Additif 47 : Règlement ONU n° 48

Révision 12 - Amendement 8

Complément 12 à la série 06 d'amendements - Date d'entrée en vigueur : 15 octobre 2019

Installation des dispositifs d'éclairage et de signalisation lumineuse

« Partie 5 – Exemple de plage éclairante comparée à la surface de sortie de la lumière dans le cas d'un "feu simple" (voir les paragraphes 2.10.2 et 2.10.3 du présent Règlement)

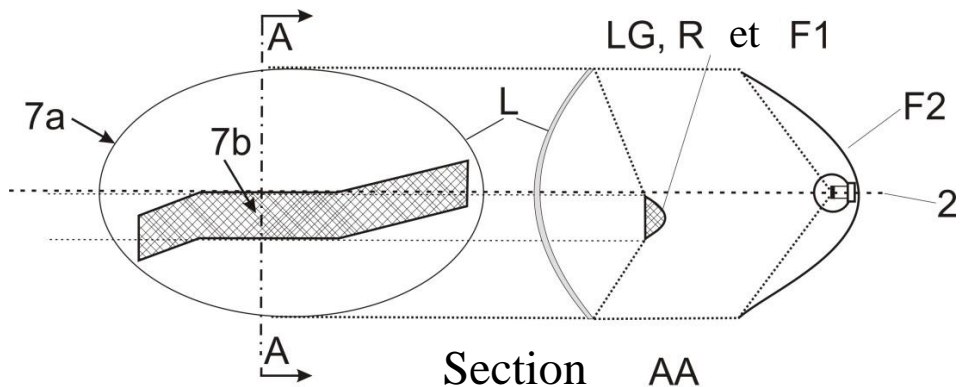
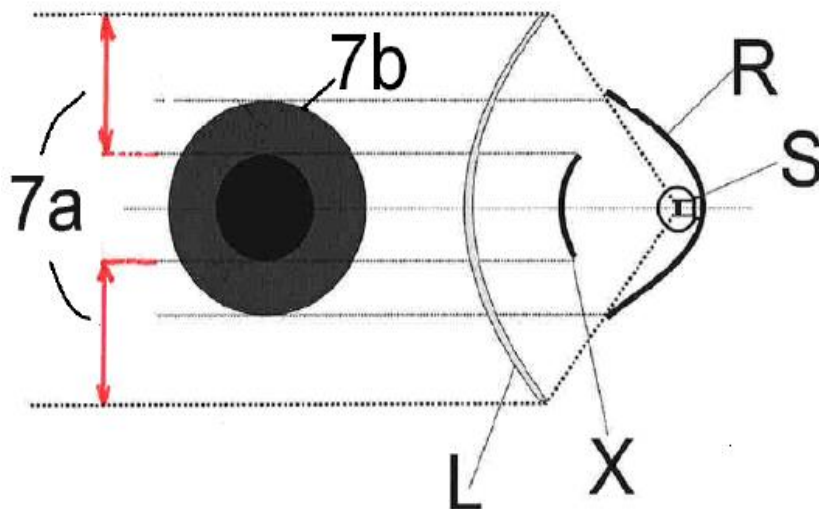
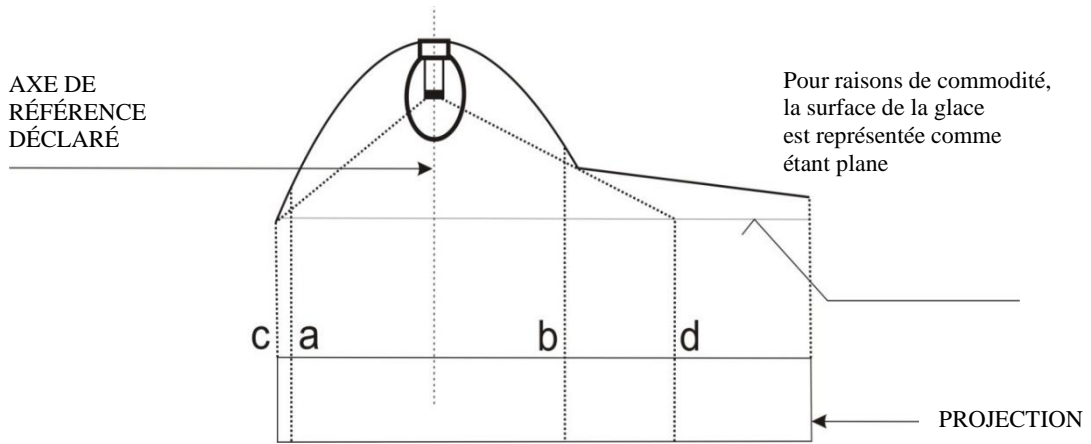
Partie 5, lire :

Dans le cas où la glace extérieure non texturée est exclue, l'élément "7b" est la surface apparente conformément au paragraphe 2.10.2 b).

Dans le cas où la glace extérieure non texturée est exclue, l'élément "7b" est la surface apparente conformément au paragraphe 2.10.2 b), et F1 n'est pas transparent pour F2.

Dans le cas où la glace extérieure non texturée est exclue, l'élément "7b" est la surface apparente conformément au paragraphe 2.10.2 b).

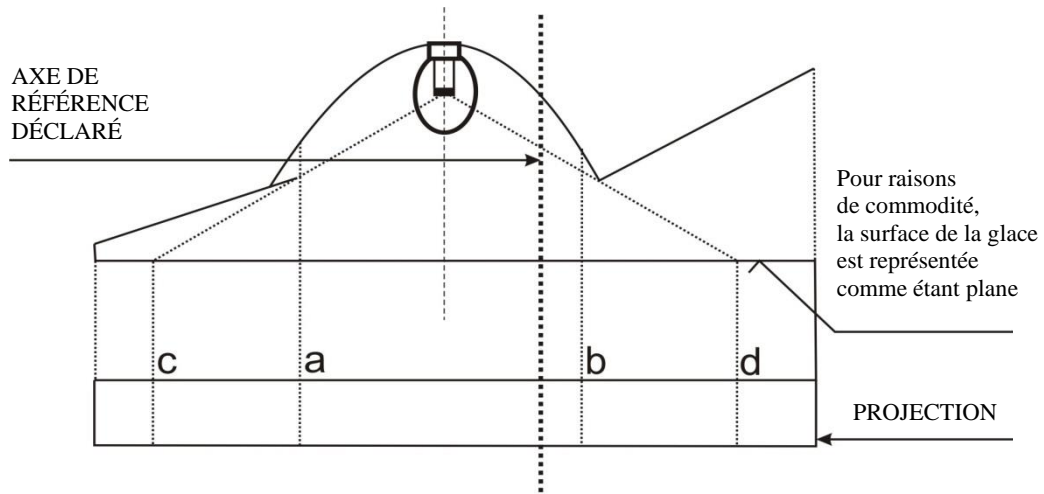
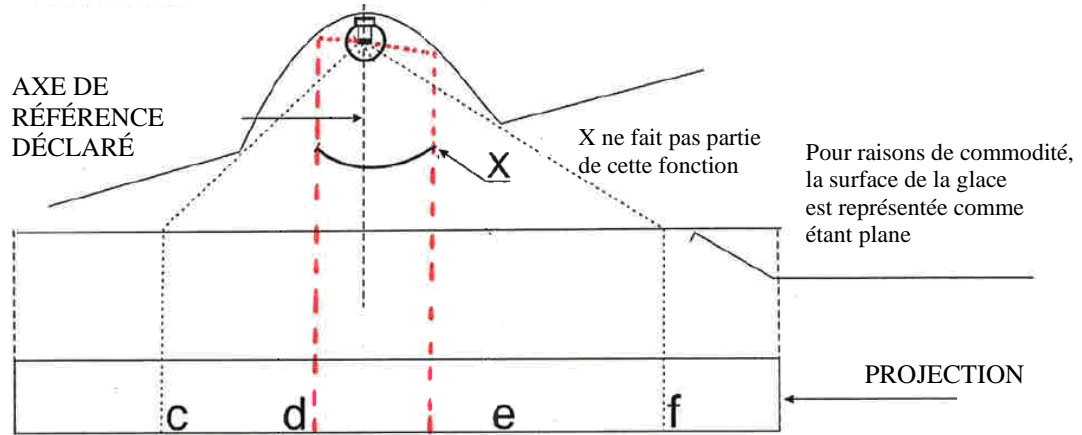
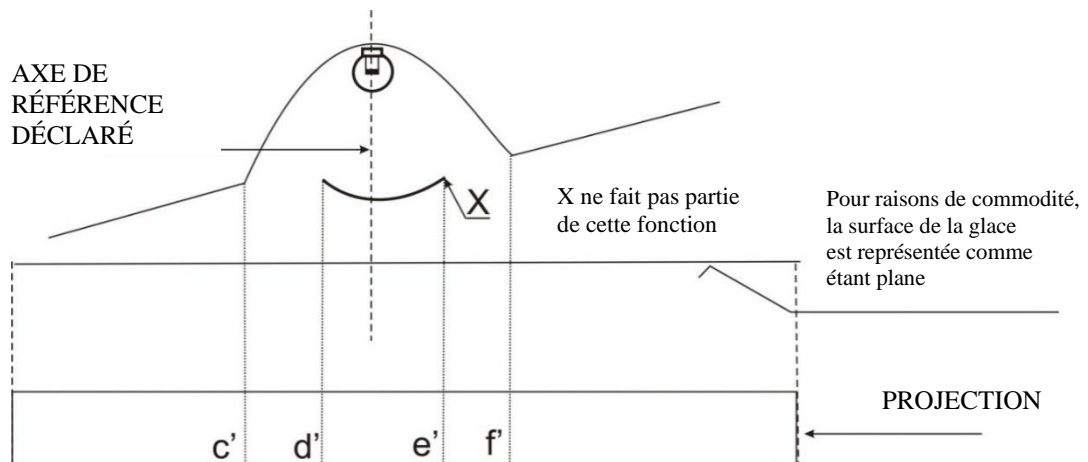
Partie 6, lire :

<i>Surface de sortie de la lumière déclarée, conformément au point 2.10.2 a)</i>
	<i>Plage éclairante</i>	
Les bords sont	a et b	c et d

<i>Surface de sortie de la lumière déclarée, conformément au point 2.10.2 a)</i>
	<i>Plage éclairante</i>	
Les bords sont	a et b	c et d

<i>Surface de sortie de la lumière déclarée conformément au point 2.10.2 a)</i>
Les bords sont	c-d et e-f

<i>Surface de sortie de la lumière déclarée conformément au point 2.10.2 b) par exemple</i>
Les bords sont	c'-d' et e'-f'

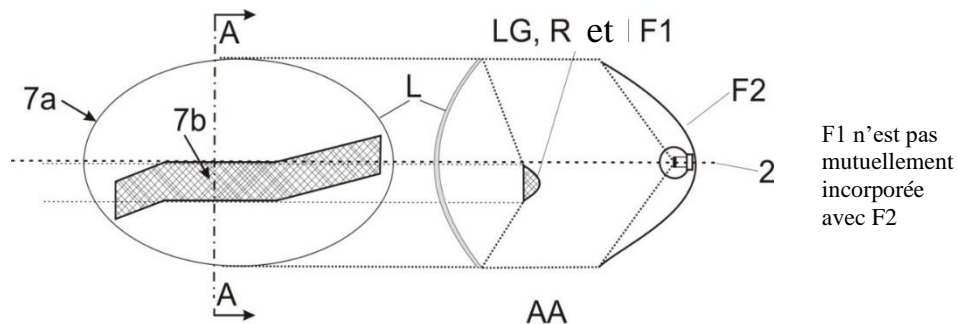
Partie 7, lire :

Cas où la glace extérieure non texturée est exclue, l'élément "7b" étant la surface apparente conformément au paragraphe 2.10.2 et F1 n'étant pas transparent pour F2 :
